Referencia:
CONTRATO N°. 337 / 2017
FISCALIZACIÓN DE LA CONSTRUCCIÓN DE LAS OFICINAS DE GOBIERNO

Asunto:	**Analisis cambio de material en azoteas de las torres.**

Ref.: LPI N° 118/2016 "Programa de Reconversión del Centro, Modernización del Transporte Público Metropolitano y Oficinas del Gobierno – ID: 304.820"
Asunto: Cambio de material en Azoteas de las torres.

Nota: TBI 1301/20

Vista observador sin parasoles, cercana a la baranda perimetral

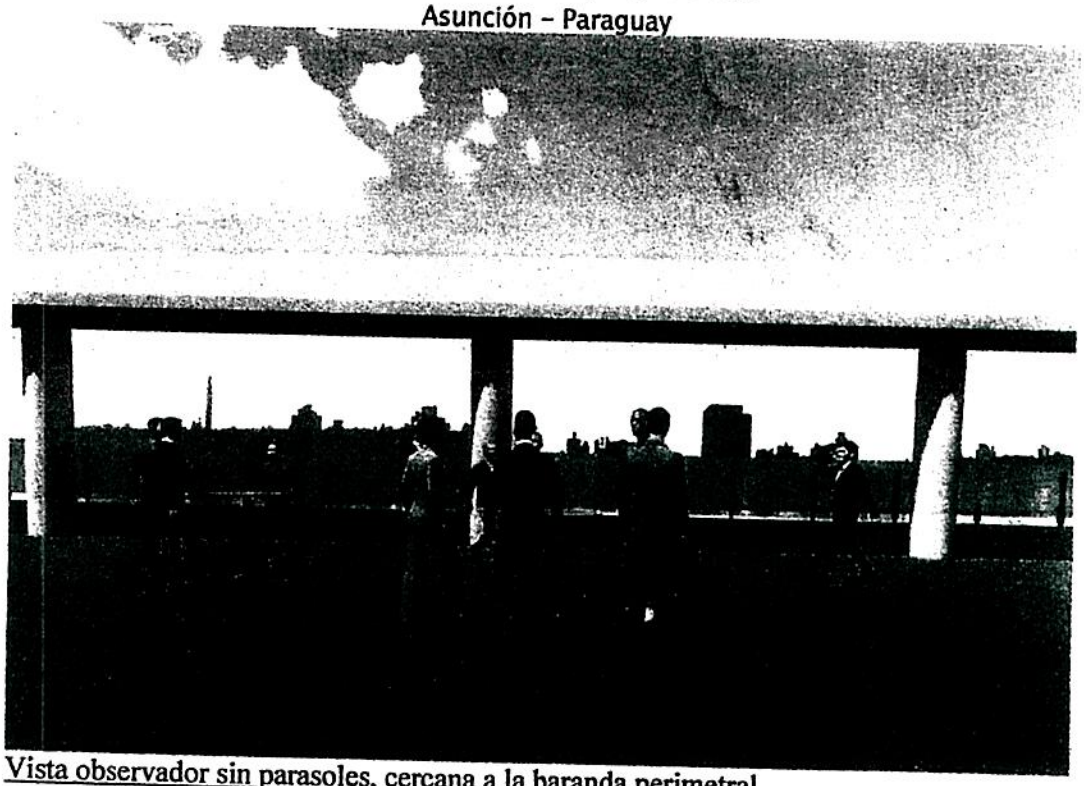
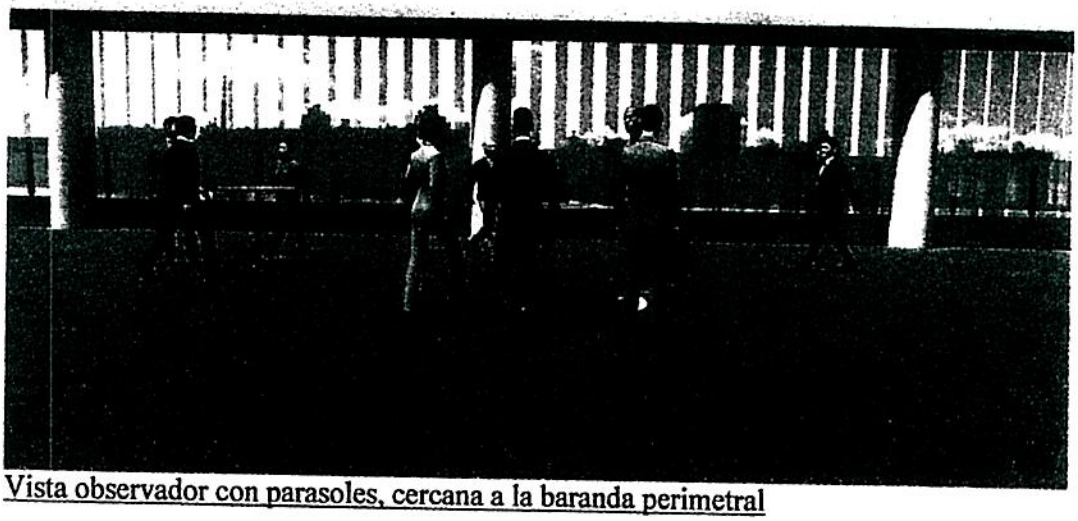
La eliminación de los parasoles la plantea el Consorcio TBI, porque considera que estos obstaculizan la vista en las mismas del paisaje circundante.

2. Parasoles : No tiene justificación técnica, es una manera de observar el entorno con criterio muy personal, por lo tanto es valido o no dependiendo del actor que lo analice. Como fiscales podemos recordar que durante varios meses del año 2019 se analizo el diseño final de las cubiertas y ese tema se estudio a fondo por la supervisión del MOPC definiendo llevar hasta el nivel de la viga de coronamiento los parasoles, por lo que es potestativo del MOPC hacer cualquier cambio que considere.

Como se puede observar del análisis realizado por esta Fiscalización, desde el punto de vista económico se puede llegar a una negociación con el contratista para que el cambio propuesto eliminando los parasoles no genere costos adicionales al contrato, en virtud de la normatividad de los contratos a Suma Alzada en los cuales no exista variación al alcance y se obtenga un ahorro de Gs. 284.683.108.00

PROYECTO DE COLOCACIÓN DE PASTO SINTÉTICO EN AZOTEA

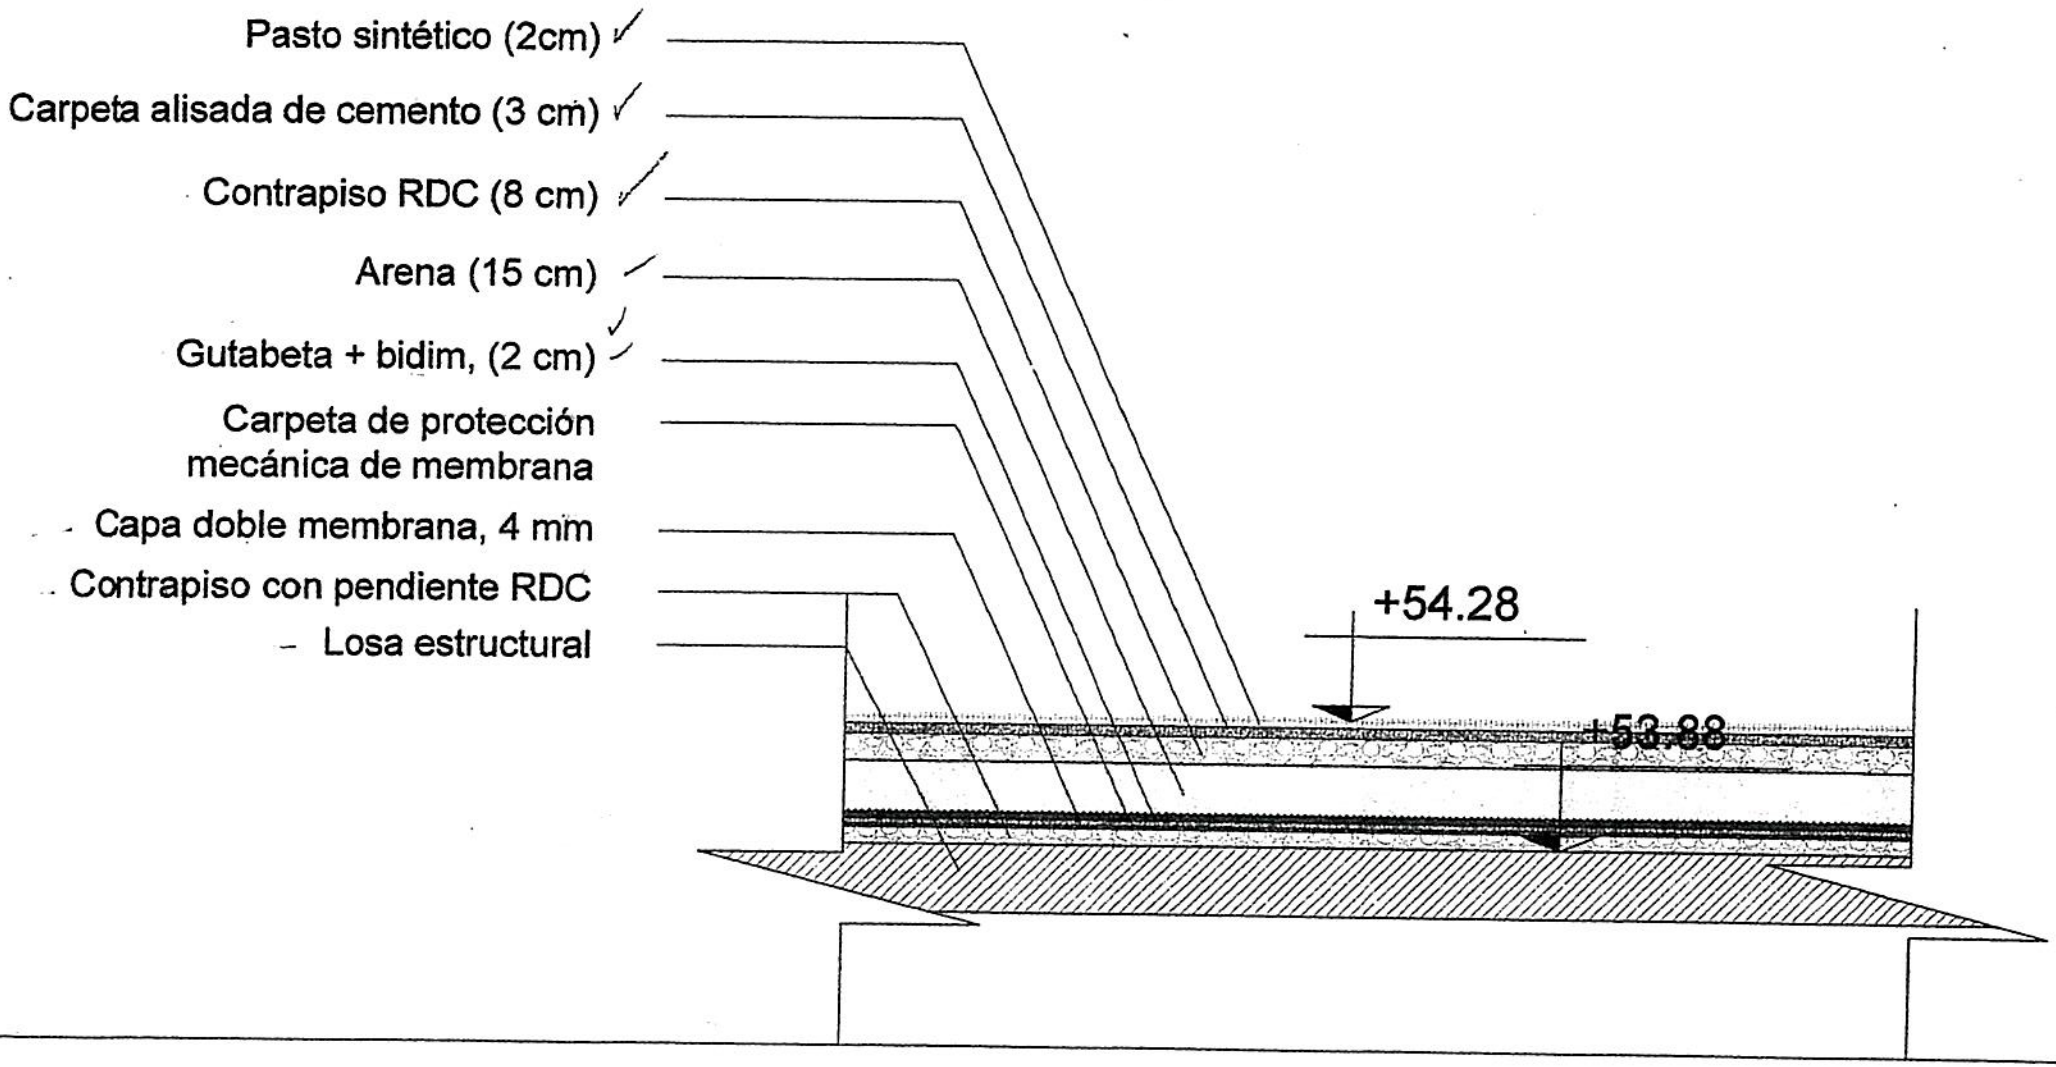
En su nota el contratista propone cambiar la terminación de la parte descubierta de la azotea de las torres, sugiriendo cambiar el césped por pasto sintetico y a cambio sacar los parasoles de la azotea.

1. Justificación técnica cesped artificial: Es valida esa observación, sin embargo tiene mayor validez al dejar los canteros sin arena y sin césped, por no estar estos ítems dentro del alcance del contrato (Jardineria no inlcuida en el contrato), lo que implica una contratación futura y la entrega de unos edificios sin terminar en la cubierta. En el supuesto caso de que el contratista llene los canteros de la cubierta y siembre pasto, la posible falta de mantenimiento dejaría una zona con arena descubierta y la fuerza del viento a esa altura arrojaría continuamente arena sobre la zona circundante.

El análisis unitario presentado por el contratista es verificable con el esquema presentado que permite verificar los componentes contractuales que no se incluyen en el analis unitario.(Para mayor entendimiento se sombrean en color verde), arrojando un valor unitario de Gs/m2 378.744.00.

16.ARQ. +66.00- PLANTA AZOTEA GENERAL

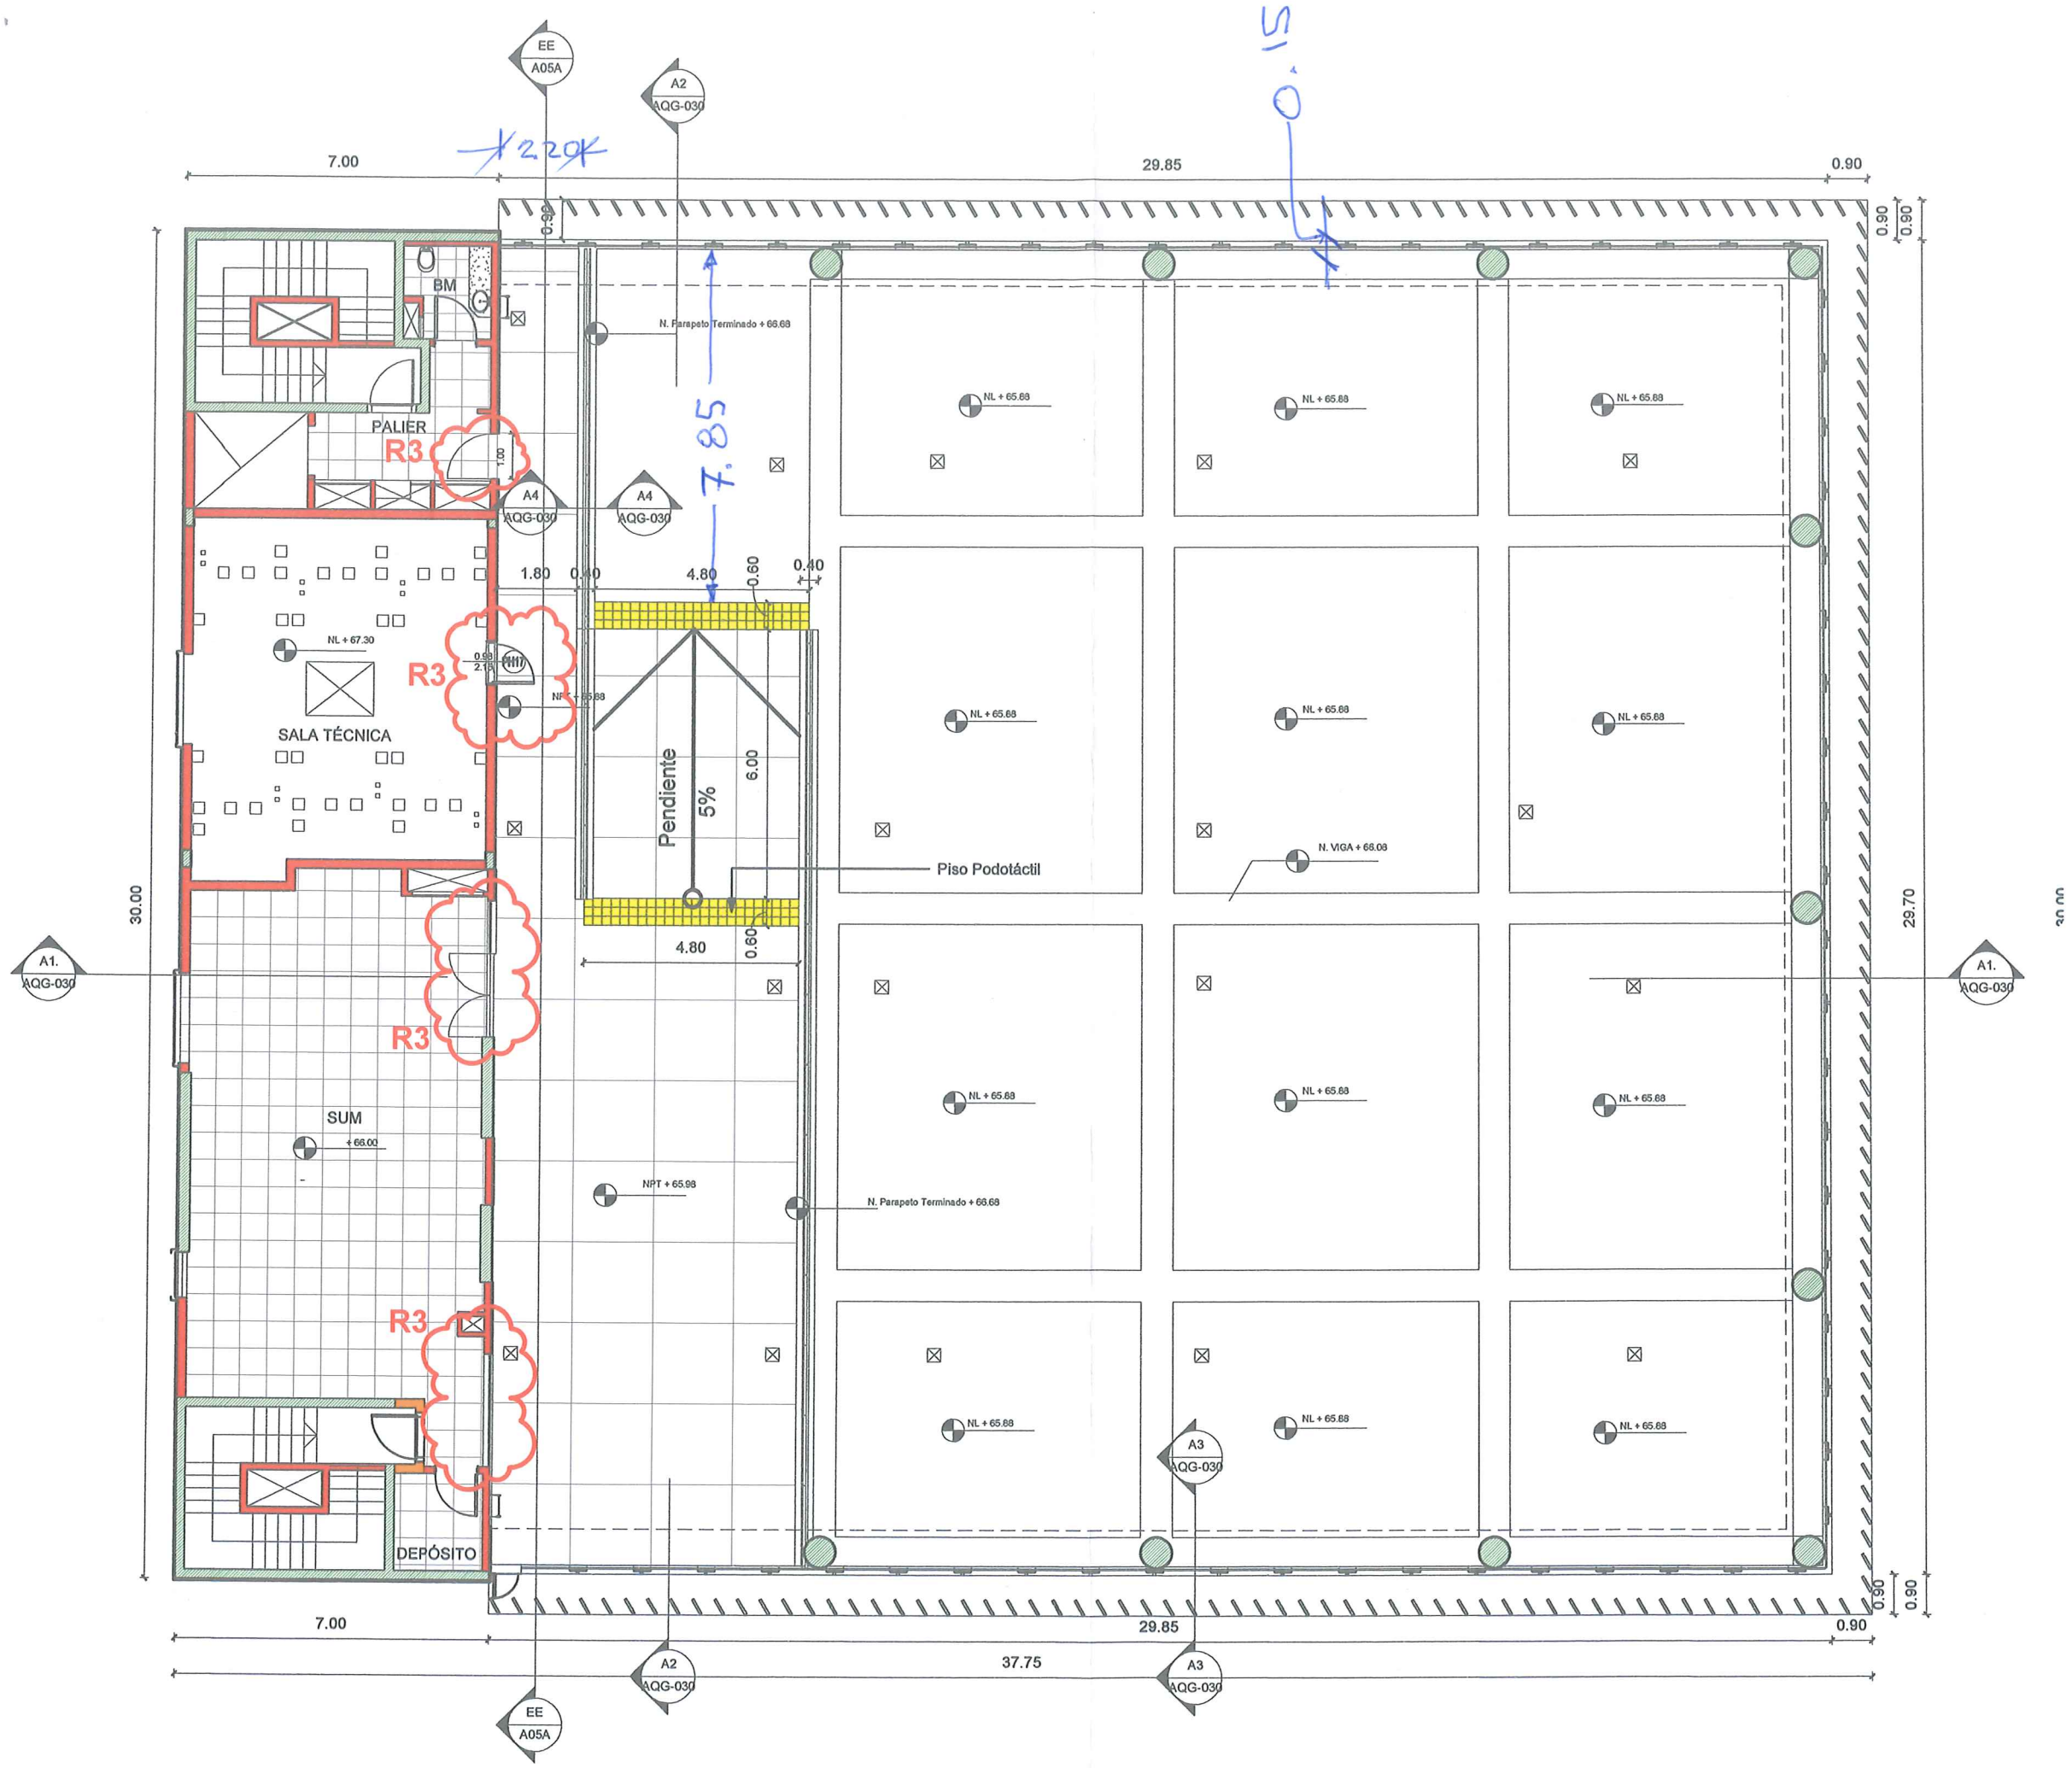
El Contratista en su comunicado no incluyo la cubierta del Auditorio, que ha sido definida por el MOPC en la etapa de diseño como una cubierta no transitable, por lo que esta Fiscalización la incluye y realiza el análisis económico basado en la información presentada por el Consorcio TBI.

El análisis de la Fiscalización para la cubierta del auditorio al no requerir relleno para canteros arroja un valor de Gs /m2 300.183 m2
